Proyecto: LM-PI-AT-046-12

## EVALUACIÓN DE LA CALIDAD DEL MATERIAL DE BASE ESTABILIZADA Y RESISTENCIA A LA COMPRESIÓN.

**PROYECTO: Mejoramiento de la Ruta Nacional Nº 3. Sección: San Francisco de Heredia- San Joaquín de Flores-Río Segundo de Alajuela. Licitación Pública No. 2008LN-000017-0DI00.**

INFORME FINAL

**Gráfico 1** Análisis granulométrico para el material de la base estabilizada BE-35 para los estacionamientos estudiados del proyecto Heredia-Alajuela, según datos de LanammeUCR

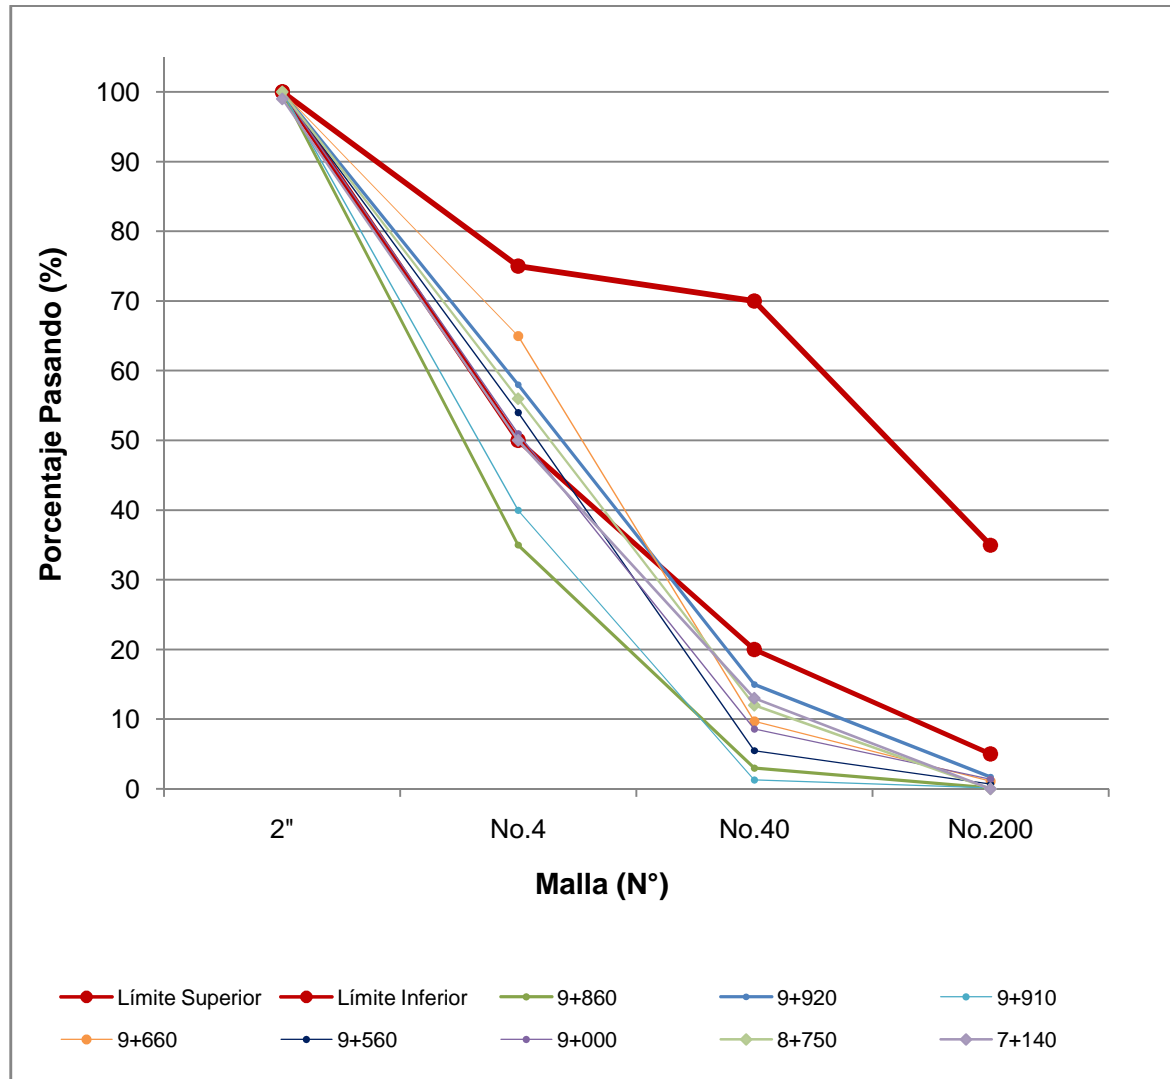
**Gráfico 1** se observa que para la malla N°4, N°40 y N° 200, los valores obtenidos de porcentaje pasando de material de base estabilizada de los estacionamientos estudiados, están fuera del límite inferior (específico de cada una de las diferentes mallas) de la especificación 308.02 del CR-77 para graduación de bases estabilizadas BE-35.

De acuerdo con la especificación del CR-77 sección 308.02, el valor debería ubicarse preferiblemente cercano al centro del rango especificado en esta normativa, y no cerca de los valores límites, a saber para el límite inferior el valor de 50% en el caso de la malla N°4, de 20% en el caso de la malla N° 40 y de 5% en el caso de la malla N° 200. Si se efectúa una comparación con los valores obtenidos para las muestras analizadas anteriormente, se determina que para las tres mallas mencionadas dichos valores se encuentran fuera del rango especificado. A nivel de producción no es conveniente mantener valores que se ubiquen en las proximidades o fuera de los valores límites de la especificación, debido a que la variación natural de un proceso productivo podría originar un incumplimiento.

**Gráfico 2.** Análisis resistencia a la compresión para el material de la Base Estabilizada BE-35 para estacionamientos estudiados del proyecto Heredia-Alajuela, según datos de LanammeUCR

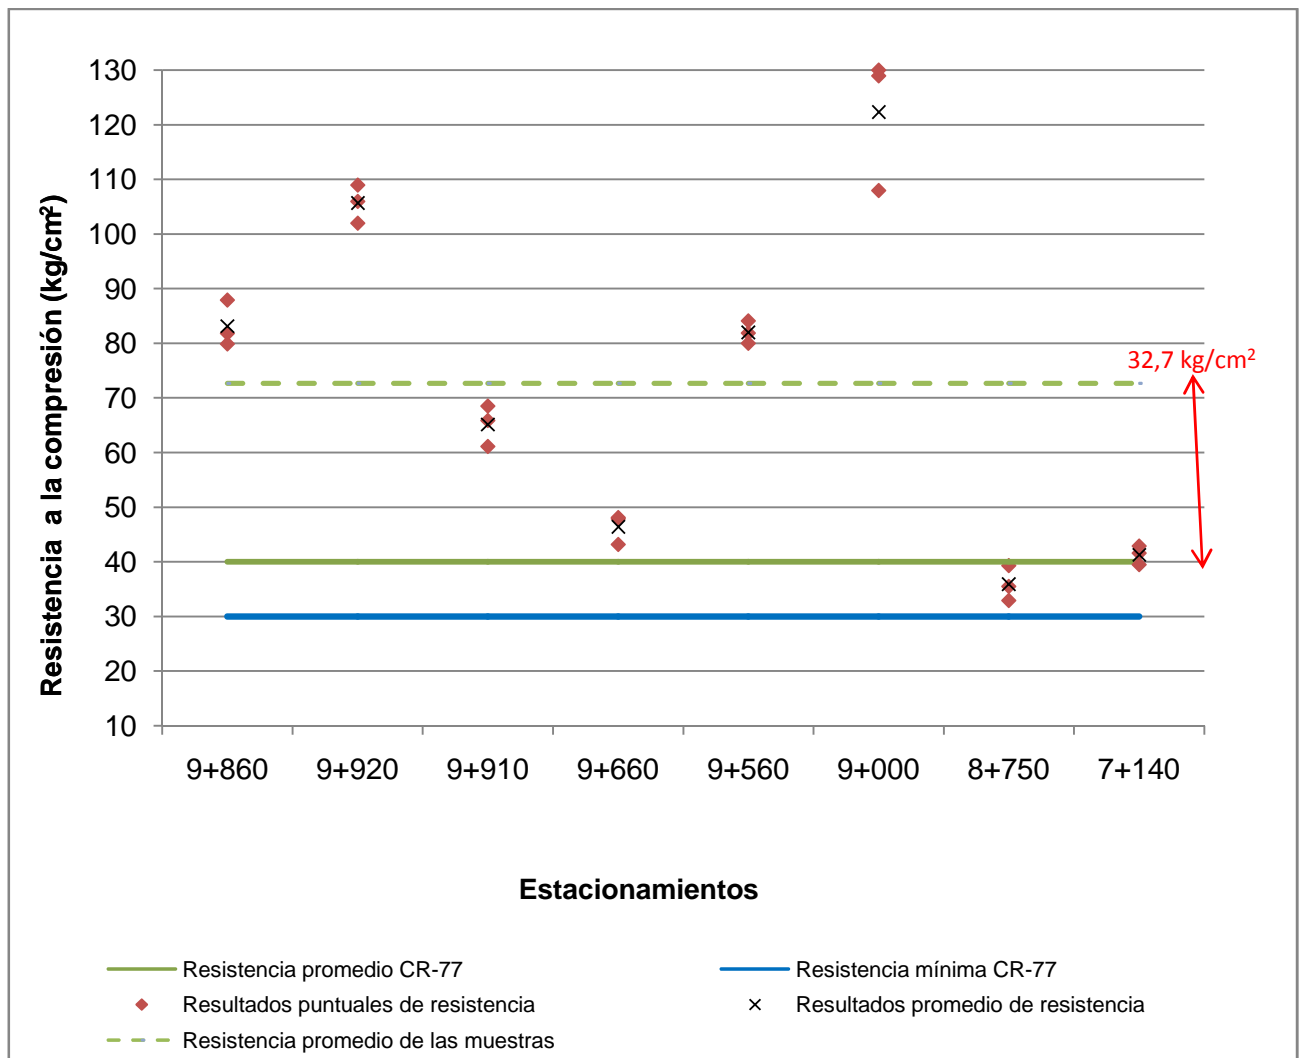
En este gráfico también se puede observar que existe una diferencia de  $32,7 \text{ kg/cm}^2$  que existe entre el valor promedio de la especificación técnica del CR-77 ( $40 \text{ kg/cm}^2$ ) y el valor promedio de los muestras ensayadas por el Laboratorio del LanammeUCR ( $72,7 \text{ kg/cm}^2$ ).

**Gráfico 3.** Análisis de frecuencia acumulada para la resistencia a la compresión para el material de la Base Estabilizada BE-35 para estacionamientos estudiados del proyecto Heredia-Alajuela, según datos de LanammeUCR

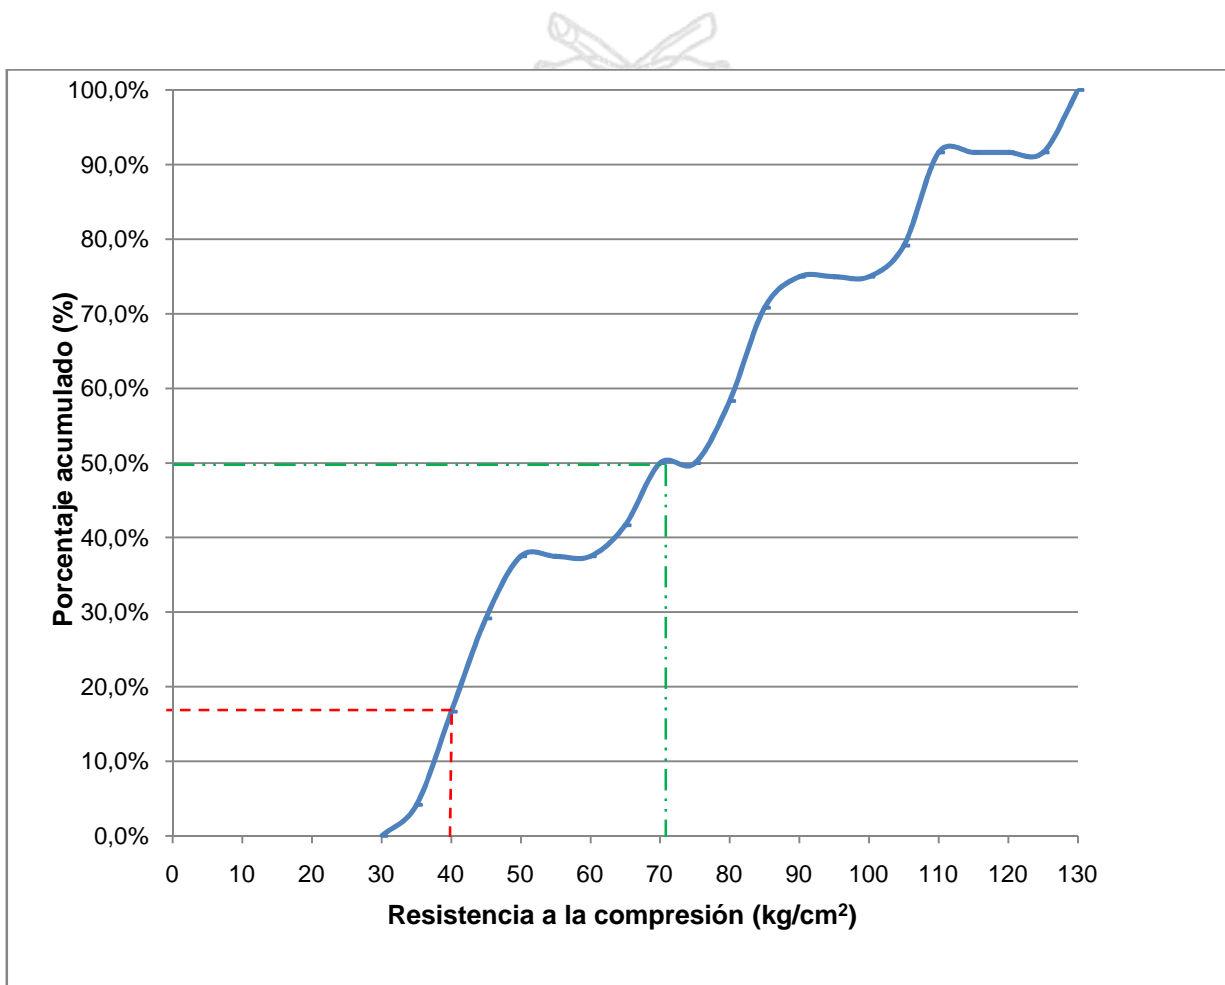
A continuación se muestra el Gráfico 3, en este se muestra como aproximadamente el 18% de las muestras ensayadas tienen un valor promedio de  $40 \text{ kg/cm}^2$  (línea roja) tal y como lo indica la especificación técnica, lo que significa que un 78% de los datos estudiados presentan valores promedio mayores al requerido. También se puede observar (línea verde) el valor promedio de las muestras estudiadas, que tal y como se mencionó anteriormente es  $72,7 \text{ kg/cm}^2$ , ya que el 50% de los datos presentan este valor o menos.

**Gráfico 4.** Análisis granulométrico para el material de la base estabilizada BE-35 para estacionamientos muestreados del proyecto Heredia-Alajuela, según Departamento de Calidad de CONAVI

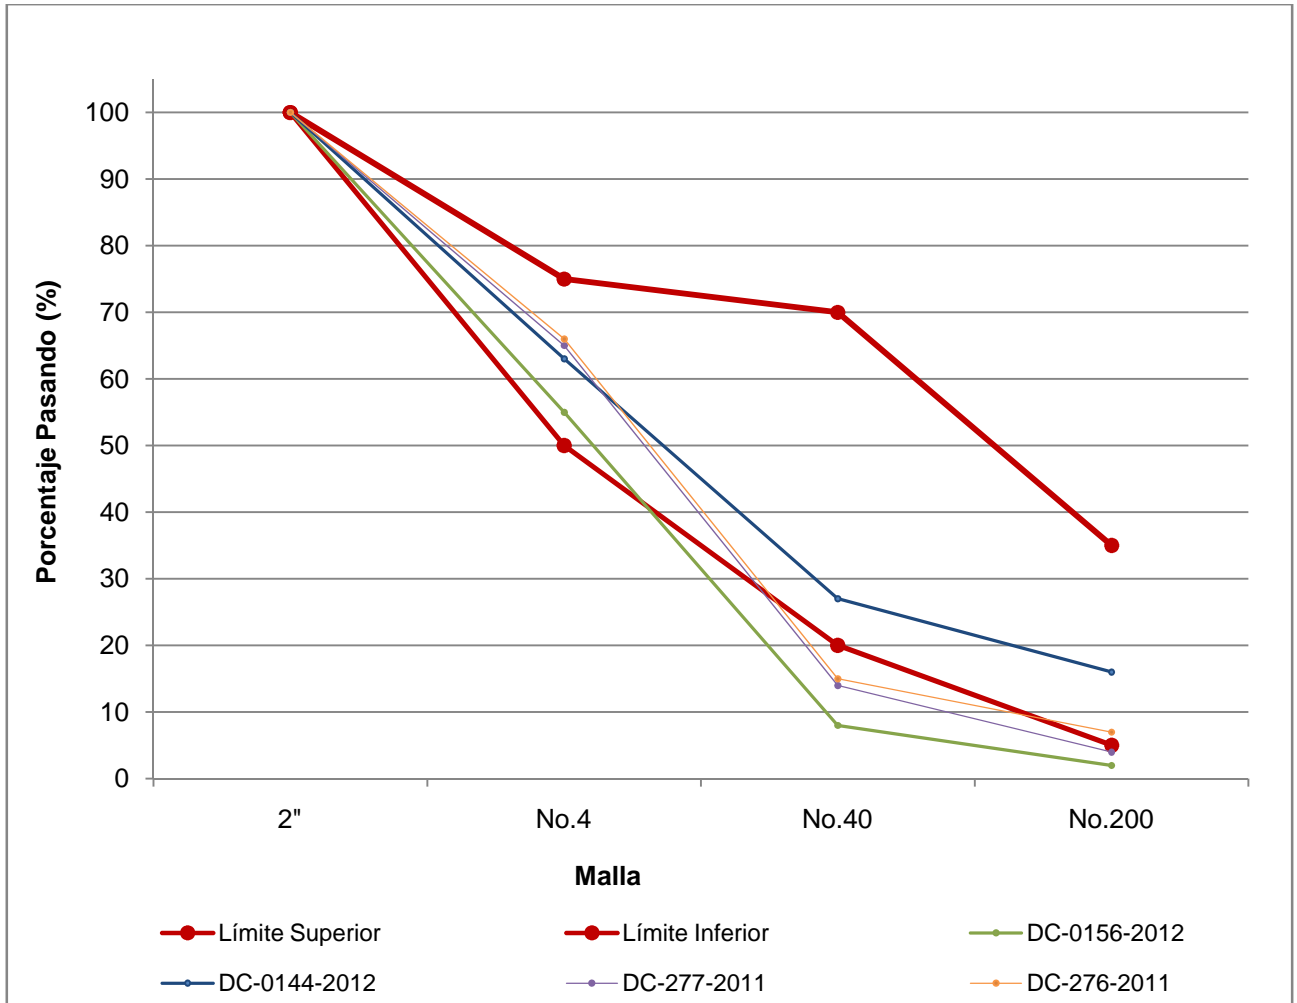
**Observación 2: Existe una carencia de material fino específicamente para las mallas 0,425mm (malla N° 40) y 0,075mm (malla N°200) para las muestras de material para base estabilizada realizados por del Departamento de Calidad de la Gerencia de Construcción de Vías y Puentes de CONAVI, en los resultados obtenidos por la verificación de calidad en el ensayo de análisis granulométrico en los estacionamientos estudiados en este informe.**

Como se mencionó anteriormente, es recomendable que el valor resultado del análisis granulométrico se ubique preferiblemente cercano al centro del rango especificado, sin acercarse a los límites o salirse de ellos, por ejemplo el límite inferior para el valor de 20% en el caso de la malla N° 40 y de 5% en el caso de la malla N° 200, para disminuir el potencial riesgo de incumplimiento. Si se compara con los valores obtenidos para las muestras analizadas anteriormente, se determina que ambos valores se encuentran fuera del rango

**Gráfico 5.** Análisis resistencia a la compresión para el material de la Base Estabilizada BE-35 para estacionamientos en estudios del proyecto Heredia-Alajuela, según datos de Departamento de Calidad de CONAVI

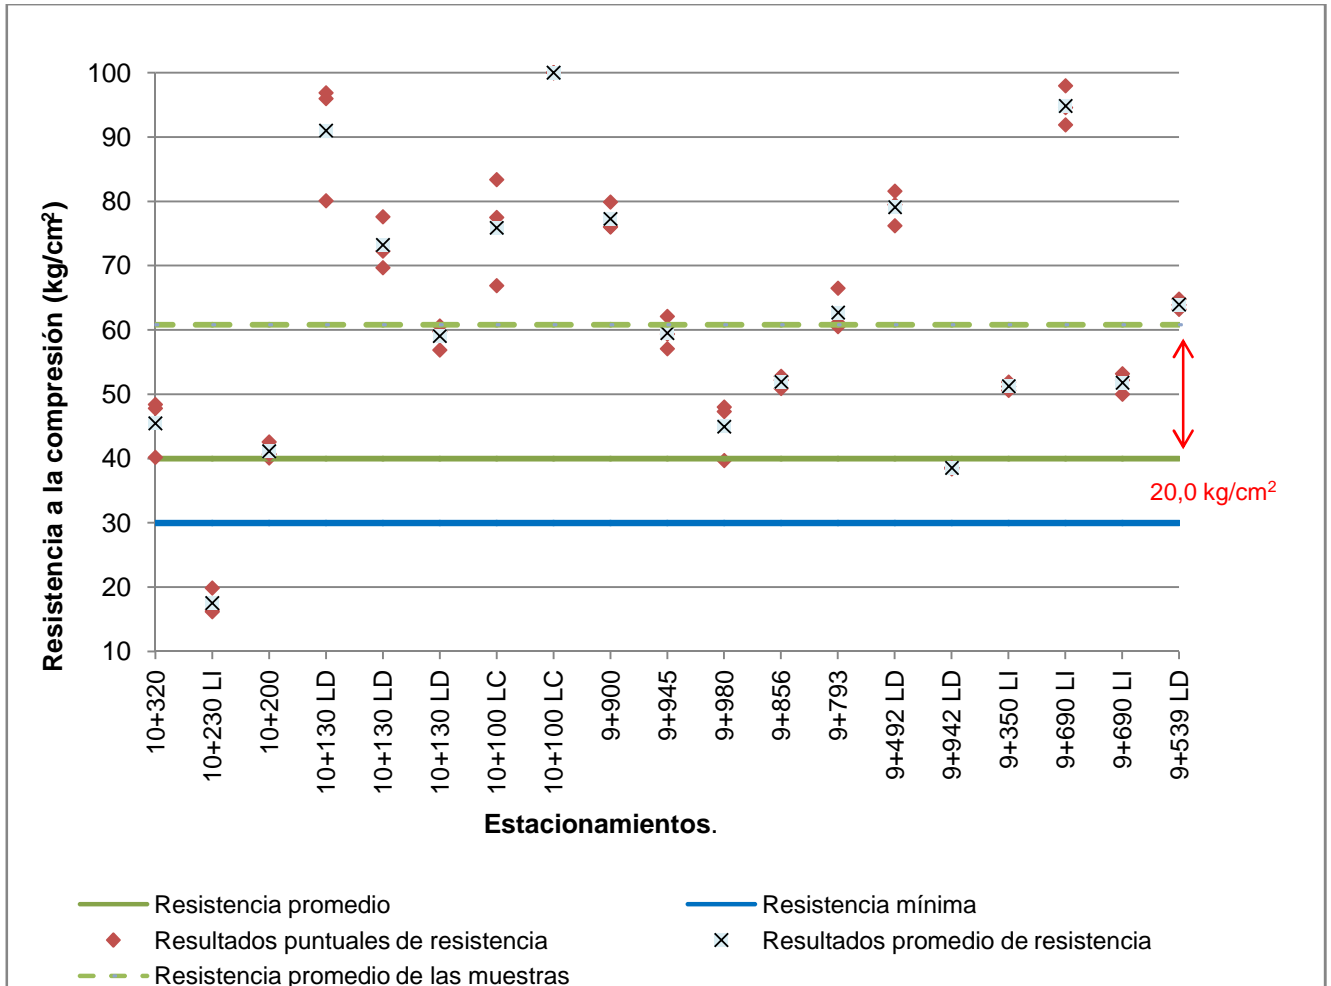
A continuación en el Gráfico 5 se observa de manera representativa los valores obtenidos de resistencia a la compresión, contrastados con los límites de la especificación.

En este gráfico también se puede observar que existe una diferencia de  $20,0 \text{ kg/cm}^2$  que existe entre el valor promedio de la especificación técnica del CR-77 ( $40 \text{ kg/cm}^2$ ) y el valor promedio de los muestras ensayadas por del Departamento de Calidad del CONAVI ( $60,8 \text{ kg/cm}^2$ ).

**Gráfico 6.** Análisis de frecuencia acumulada de la resistencia a la compresión para el material de la Base Estabilizada BE-35 para estacionamientos en estudio del proyecto Heredia-Alajuela, según datos de del Departamento de Calidad de CONAVI

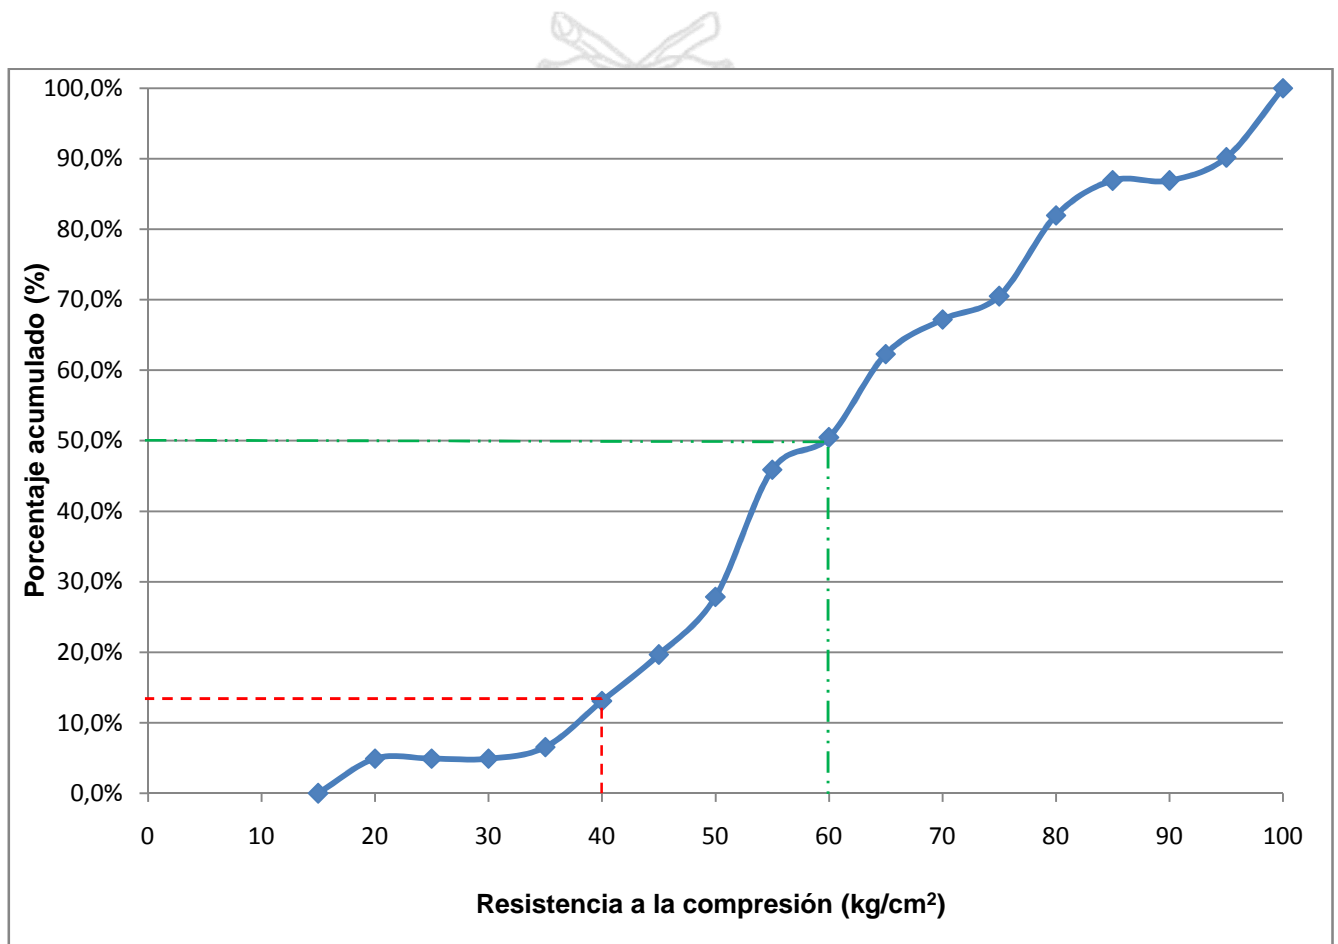
Otra forma de representar estos valores es a través del Gráfico 6, donde se muestra como aproximadamente el 12% de los resultados tienen un valor promedio de 40 kg/cm<sup>2</sup> (línea roja) tal y como lo indica la especificación técnica, lo que significa que un 88% de los datos presentan valores promedio mayores al requerido. También se puede observar (línea verde) el valor promedio de las muestras estudiadas, que tal y como se menciono anteriormente es 60,8 kg/cm<sup>2</sup>, ya que el 50% de los datos presentan este valor.

**Gráfico 7.** Análisis resistencia a la compresión para el material de la Base Estabilizada BE-35 para el proyecto Heredia-Alajuela, según datos del Control de Calidad (LGC)

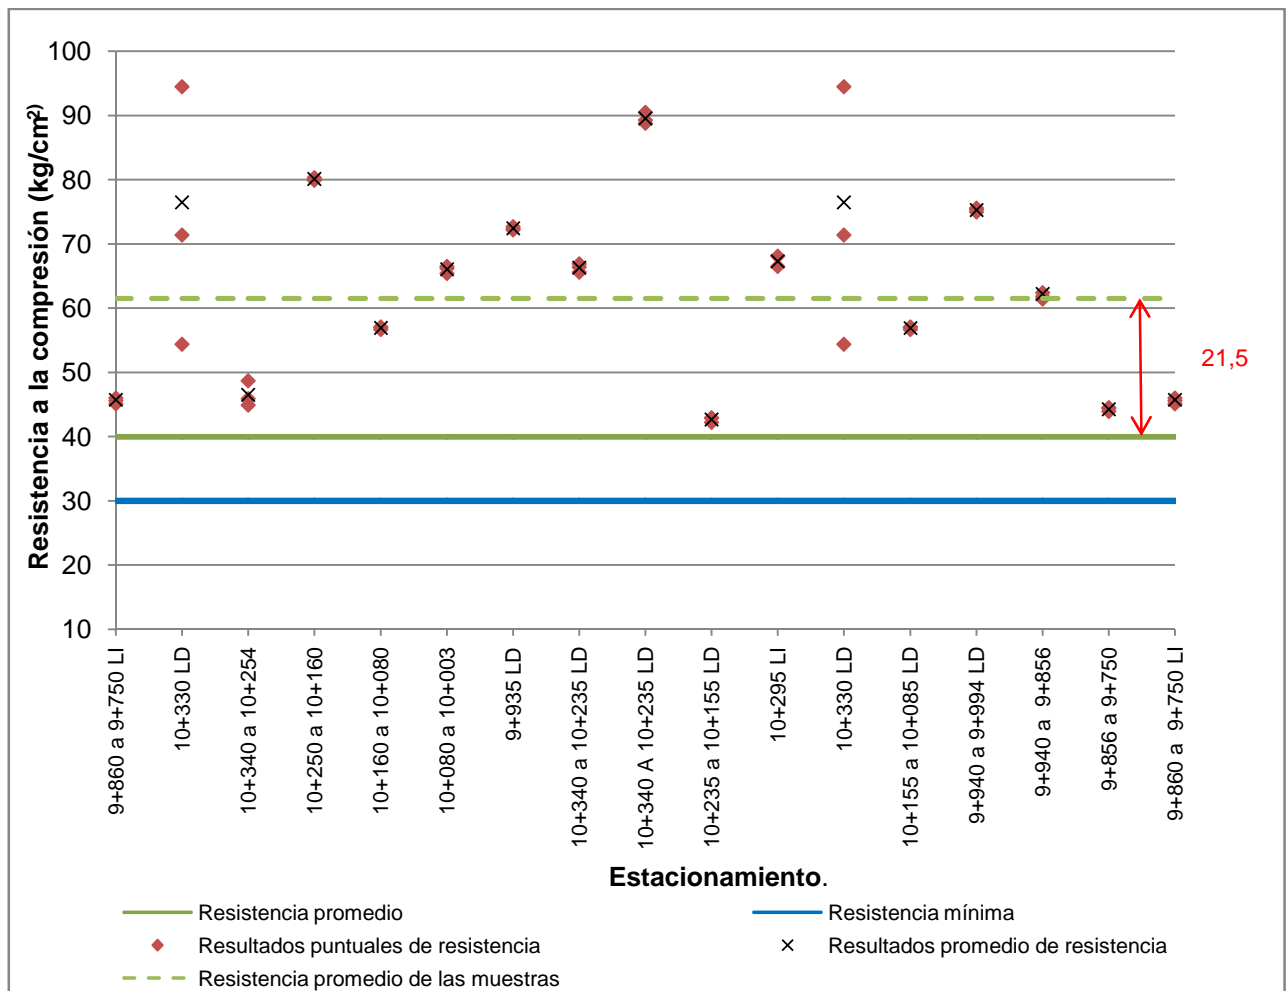
En el Gráfico 7 se observan los valores obtenidos de resistencia a la compresión de material de base estabilizada, según los datos del laboratorio L.G.C, a cargo del Control de Calidad.
